Znak sprawy: EZ/224/2022/MW

Dotyczy postępowania o udzielenie zamówienia publicznego prowadzonego w trybie podstawowym na podstawie art. 132 ustawy z dnia 11 września 2019r. Prawo zamówień publicznych (Dz.U. z 2022 r. poz. 1710 ze zm.) na „Dostawy materiałów medycznych wykorzystywanych w zabiegach perfuzji dla potrzeb oddziału Kardiochirurgii WszZ w Kielcach ”

### ODPOWIEDZI NA PYTANIA

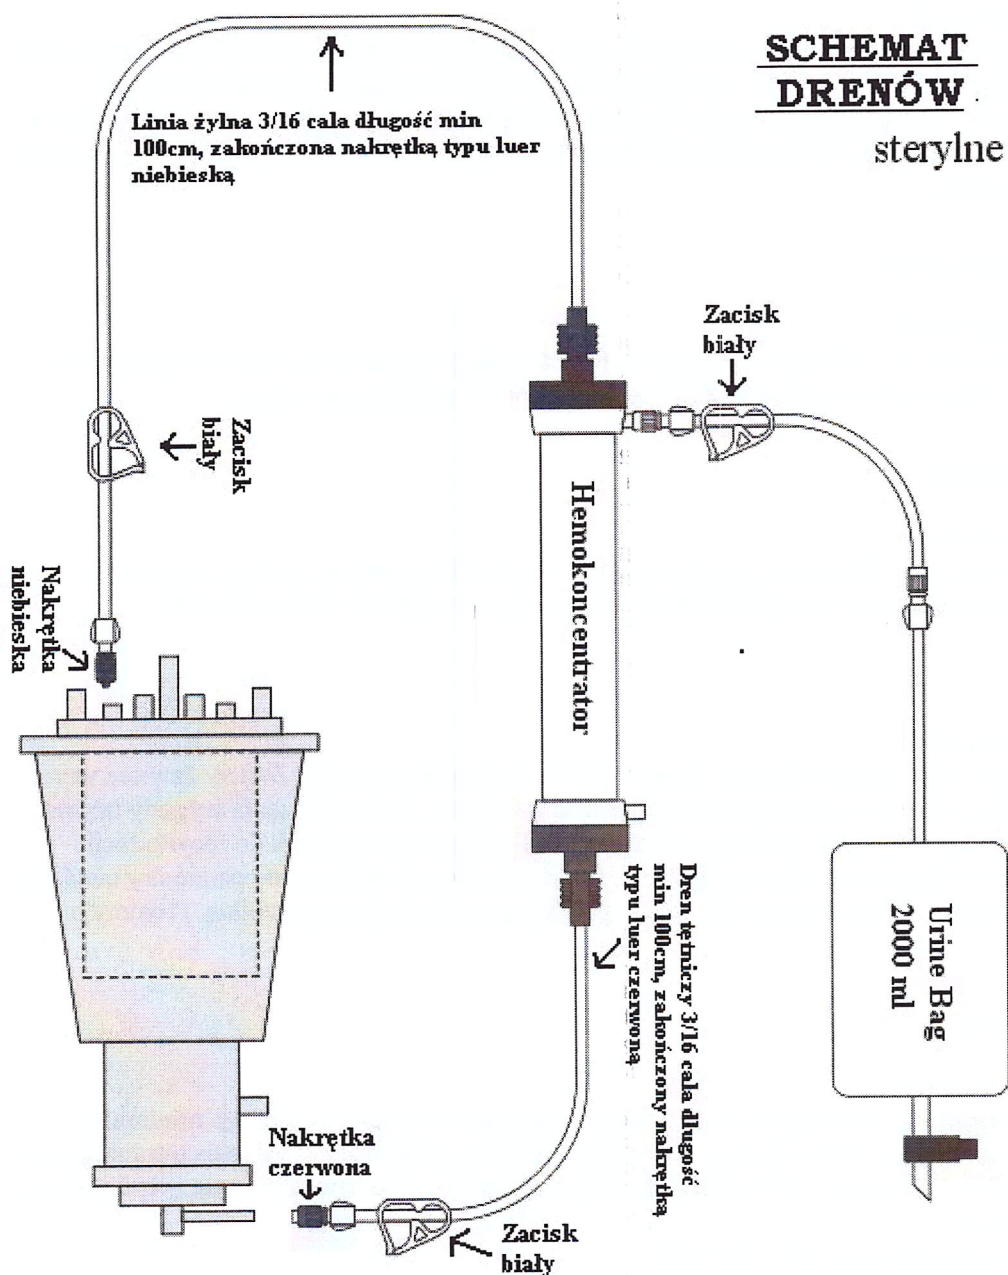
Czy Zamawiający dopuści hemokoncentratory, zgodnie z załączonym schematem i instrukcją (str.2)?

***Tak, Zamawiający dopuszcza***

*schemat zestawu drenów do pakietu nr 29 – AG7612*

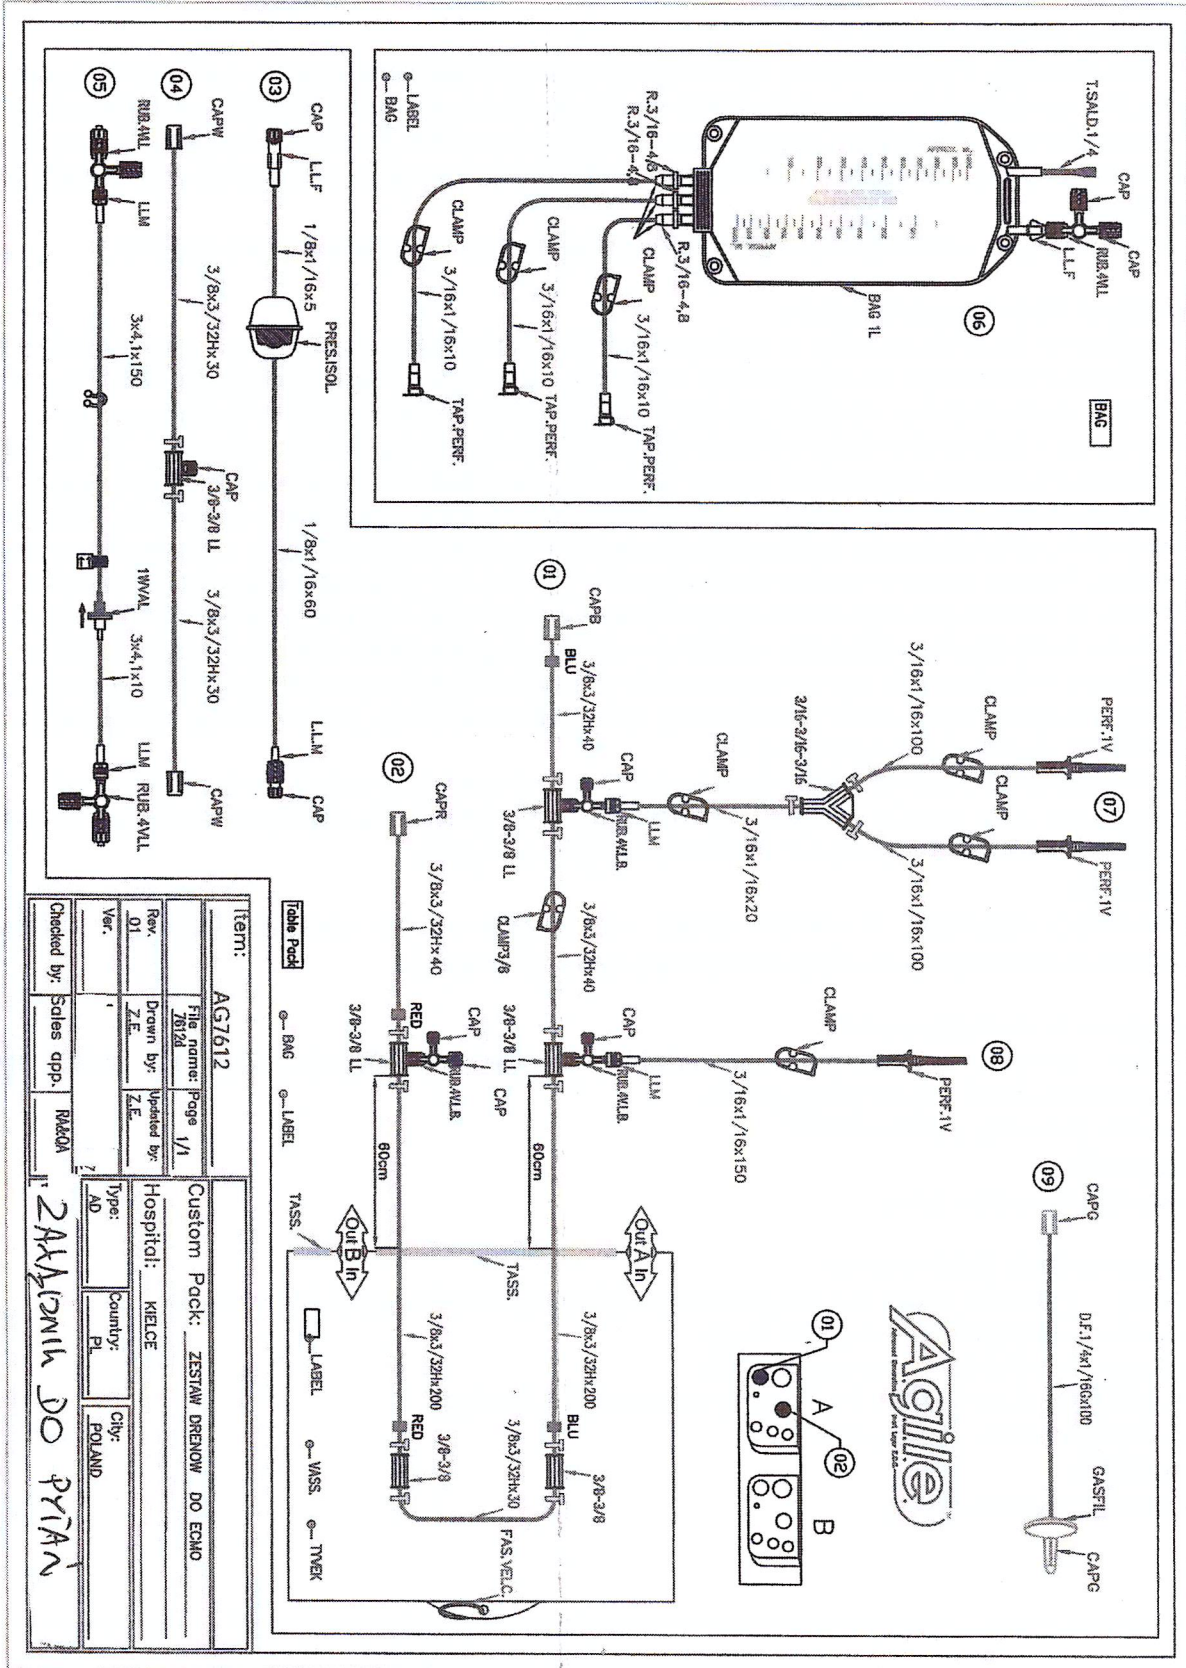
Prosimy Zamawiającego o akceptację schematu drenów AG7612, do pakietu nr 29. Zestaw zawiera worek do wstępnego wypełnienia układu z odejściami zaopatrzonymi w klipsy, dla zwiększenia wygody użycia oraz linię recyrkulacyjną o parametrach zgodnych w ze średnicą linii przeznaczonych do recyrkulacji i odpowietrzenia, stosowanych przez naszego producenta. (każdy producent stosuje inne parametry cienkich drenów – specyfika producenta). Zestaw jest całkowicie pokryty powłoką biokompatybilną. Prosimy o wyrażenie zgody.

***Tak, Zamawiający dopuszcza***

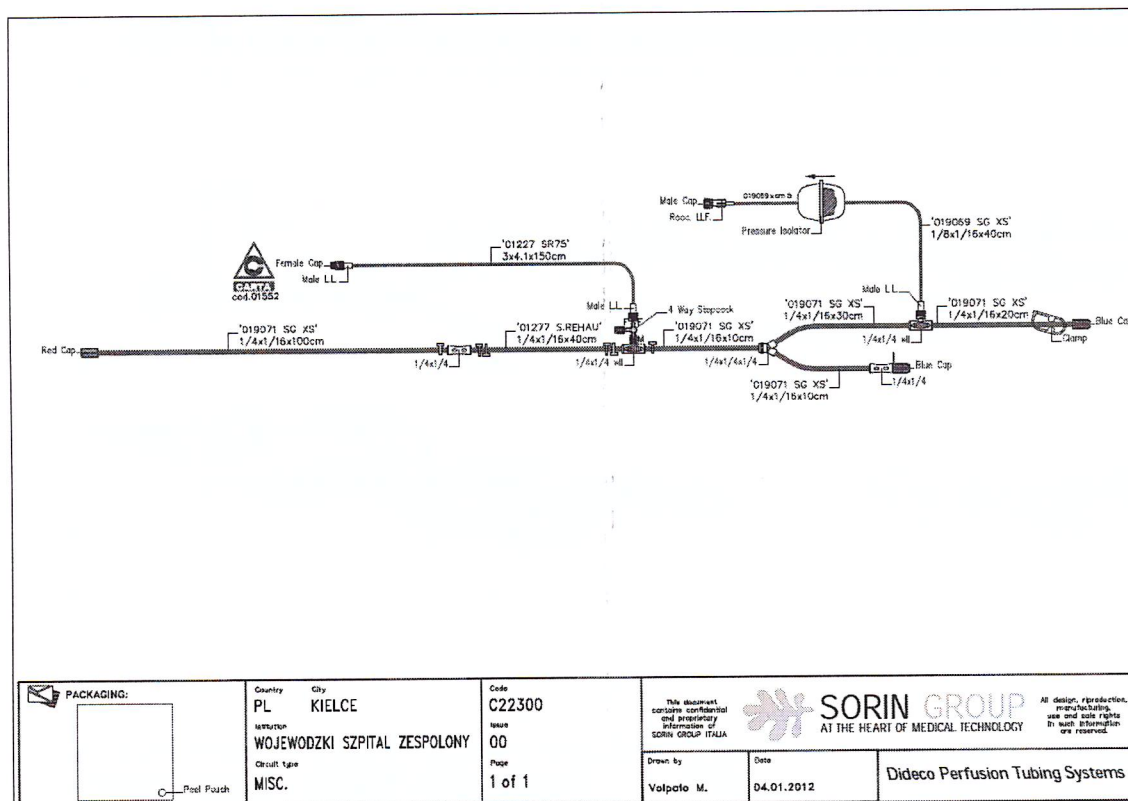
Czy w pakiecie 6 Zamawiający zaakceptuje schemat kardioplegii zgodnie z załączonym schematem C22300?

**Tak, Zamawiający dopuszcza**

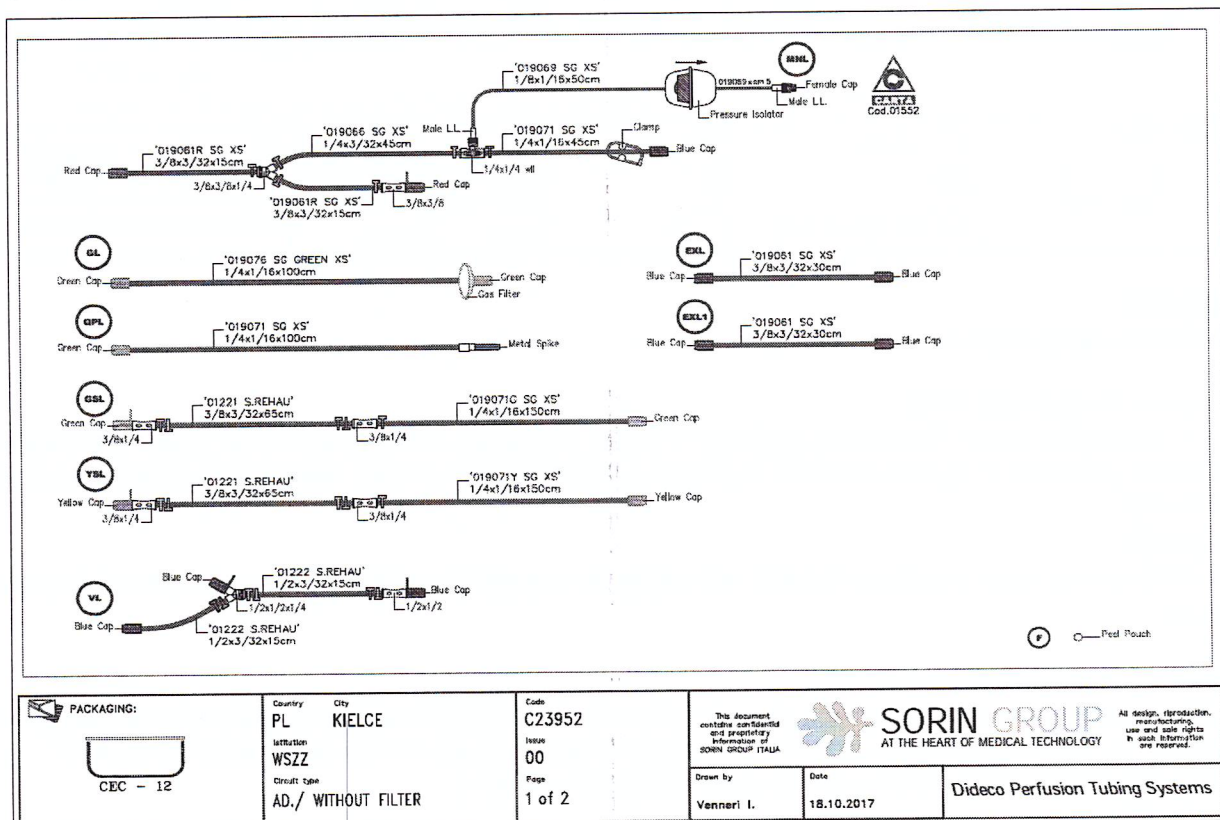
Czy w pakiecie 27 Zamawiający zaakceptuje dołączony schemat drenów C23952?

**Tak, Zamawiający dopuszcza**

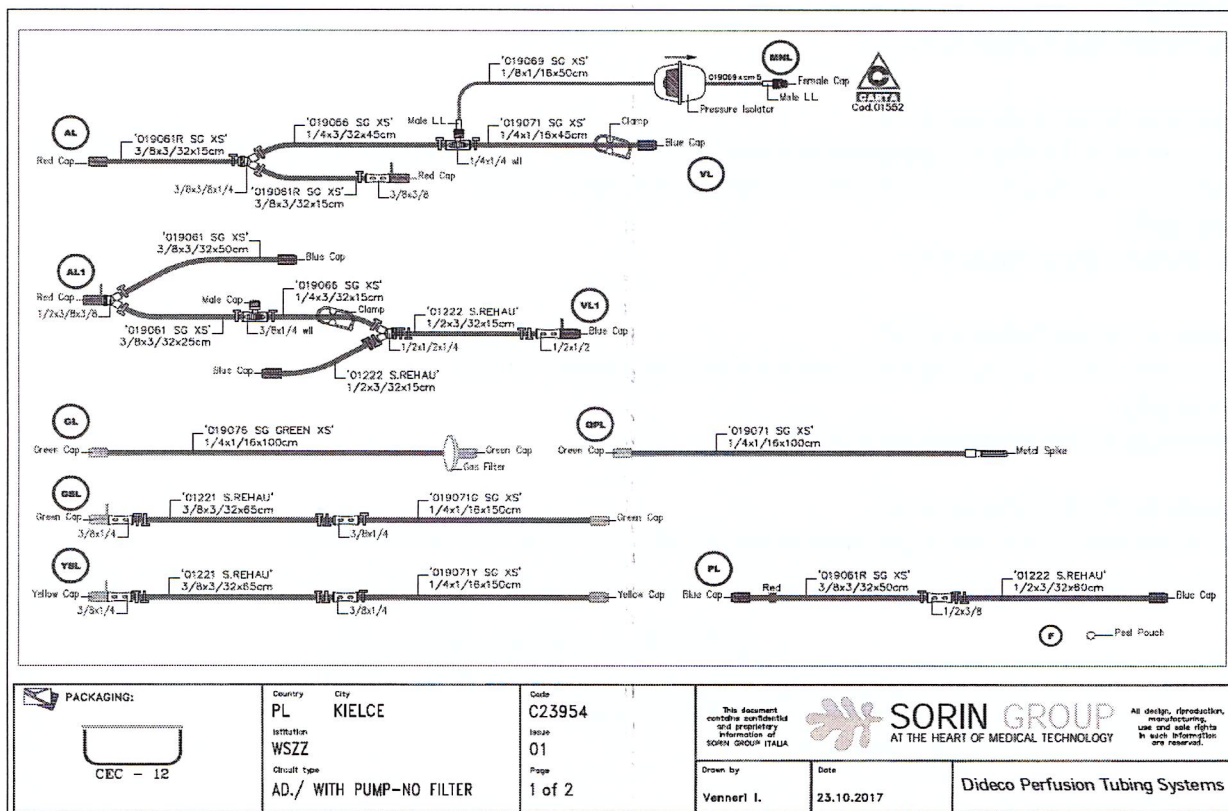
Czy w pakiecie 31 Zamawiający zaakceptuje dołączony schemat drenów C23954?

**Tak, Zamawiający dopuszcza**
